YTTRANDE

2021-01-20

NV-08564-18

Yttrande i mål nr M 3912-18, angående ansökan om nytt tillstånd för befintlig och tillståndsgiven verksamhet vid Stora Enso Paper AB:s verksamhet i Hyltebruk i Hallands län; nu fråga om synpunkter på justerade yrkanden

Figur 1, utsläpp av COD ton/år, tidigare villkor, Naturvårdsverkets yrkande, bolagets yrkande samt BAT undre och BAT övre.

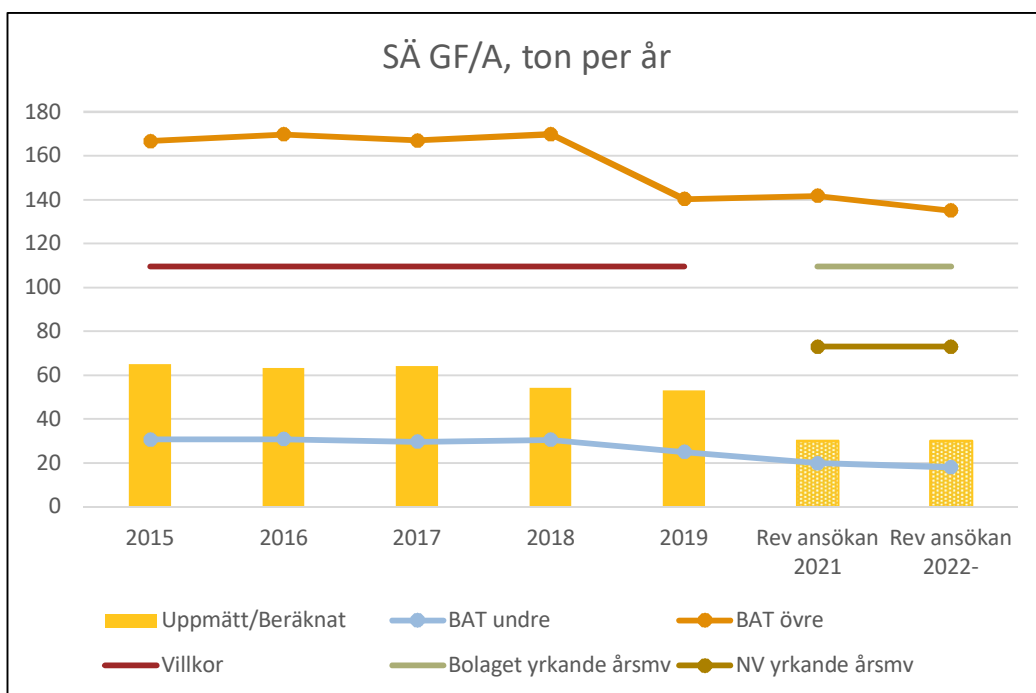
Naturvårdsverket godtar att fastställande av villkor för utsläpp till vatten skjuts upp under en prövotid mot bakgrund av de från bolaget tillkommande uppgifterna om de förändringar som kommer att ske för ansökt verksamhet. Naturvårdsverket anser dock att bolagets föreslagna provisoriska föreskrift är alltför generöst tilltagen. Bolaget föreslår att de idag gällande villkoren rakt av ska gälla som provisoriska föreskrifter, detta trots att dessa villkor sattes för en tre gånger så stor massa- respektive pappersproduktion som den nu ansökta.

Det framgår av ansökan att det inte ska tillkomma några nya reningsprocesser och inte heller någon ny typ av avloppsvatten, då TMP-linjen och papperstillverkningen blir kvar medan produktionen av RP-massa upphör. Bolaget har heller inte beskrivit det som att det finns skäl att befara några stora problem för avloppsvattenreningen i och med förändringen. Bolaget har inte uppgett något beräknat avloppsflöde för den nu sökta produktionen men Naturvårdsverket gör bedömningen att jämfört med ett beräknat avloppsflöde för tidigare tillståndsgiven produktion bör det kommande avloppsflödet bli klart lägre. Detta innebär att befintlig avloppsreningsanläggning bör ha förutsättningar att klara lägre utsläppsvärden än vad som beräknats för tidigare tillståndsgiven produktion, och som tidigare villkorsnivåer var anpassade för. Enligt Naturvårdsverkets mening saknas det därmed fog för så pass rymliga provisoriska föreskrifter som bolaget föreslår. De av Naturvårdsverket föreslagna provisoriska föreskrifterna är anpassade efter bolagets beräknade framtida utsläpp samt satta i relation till aktuella BAT-AEL. Hur Naturvårdsverkets yrkanden för utsläpp till vatten i ton/dygn som årsmedelvärde förhåller sig till bolagets beräknade utsläpp, bolagets yrkanden samt BAT-AEL för COD, SÄ GF/A, kväve samt fosfor framgår av figur 1–4. Vad gäller COD anser Naturvårdsverket att bolagets yrkande inte är förenligt med PP BATC.

Naturvårdsverket anser att det är lämpligt att i detta fall komplettera årsmedelvärdena i de provisoriska föreskrifterna med månadsmedelvärden satta som riktvärden. Naturvårdsverket har i yrkandena uttryckt som

månadsmedelvärden för utsläpp till vatten lagt till en större marginal från beräknade utsläpp för att ge möjlighet till variationer för utsläppen.

Figur 5, utsläpp av stoft från panna 2 och panna 4 samt bolagets yrkande villkor (ej validerat), Naturvårdsverkets yrkande samt BAT undre och BAT övre enligt LCP BATC.

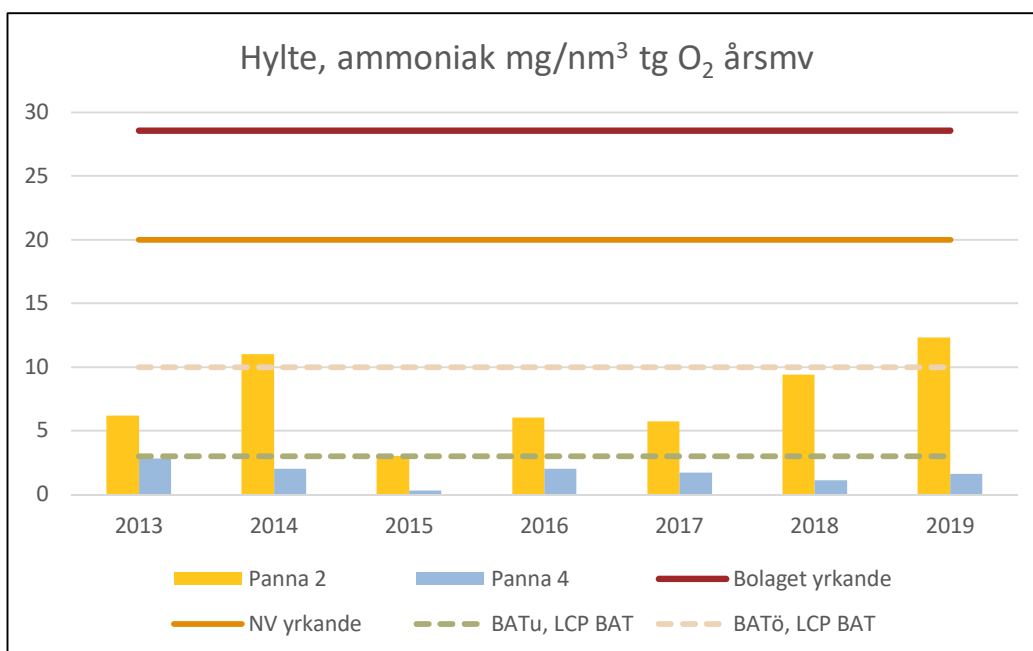
Naturvårdsverket vidhåller att för villkor avseende utsläpp av stoft från panna 2 och 4 får utsläppen som årsmedelvärde inte överstiga $15 \text{ mg/Nm}^3 \text{ tg}$ vid 6 % O_2 .

Vad gäller frågan om begränsningsvärdet ska vara validerat eller inte konstaterar Naturvårdsverket att praxis är att villkor i tillstånd enligt miljöbalken anges som de reella utsläppsvärden som ska innehållas vid kontrollmätning. Detta gäller också de BAT-AEL som föreskrivs i BAT-slutsatser, i detta fall de tillämpliga LCP BATC eller WI BATC. Det åligger verksamhetsutövaren att säkerställa att de värden som anges i tillståndet innehålls. Om det konstateras att uppmätta värden överskrider villkorsvärdena åligger det verksamhetsutövaren att vidta åtgärder. Det kan i ett sådant fall också bli fråga om att överträdelsen ska föranleda någon form av rättslig påföljd, och att i en sådan process överväganden behövs om med vilken säkerhet det i detta enskilda fall kan bevisas om villkoret överskridits eller inte. Dessa bevisfrågor ska däremot enligt Naturvårdsverkets mening inte byggas in och hanteras i tillståndsvillkor. Mätosäkerhet kan dessutom komma att förändras beroende på framtida förbättringar av mät- och analysmetoder vilket gör det ytterligare olämpligt att föreskriva en valideringsfaktor i tillståndsvillkor, särskilt då tillståndet ska gälla för obegränsad tid. Validering av mätvärden enligt förordningen om stora förbränningsanläggningar (2013:252), FSF, och förordningen om förbränning av avfall (2013:253), FFA, är tillkomna för hantering av utsläppsvärden på en generell nivå och kan inte överföras till villkor i tillstånd enligt miljöbalken.

Mot denna bakgrund ser Naturvårdsverket ingen anledning till att villkoret skulle avse ett validerat årsmedelvärde. Naturvårdsverket konstaterar också att de hittillsvarande utsläppsnivåerna dessutom understiger 15 mg/Nm^3 med god

marginal. Utifrån vad bolaget uppgett kommer utsläppen av stoft inte heller att öka i och med den sökta verksamheten. Utsläppsmarginalen tydliggörs i figur 5 där även utsläppen i relation till BAT-AEL i LCP BATC framgår.
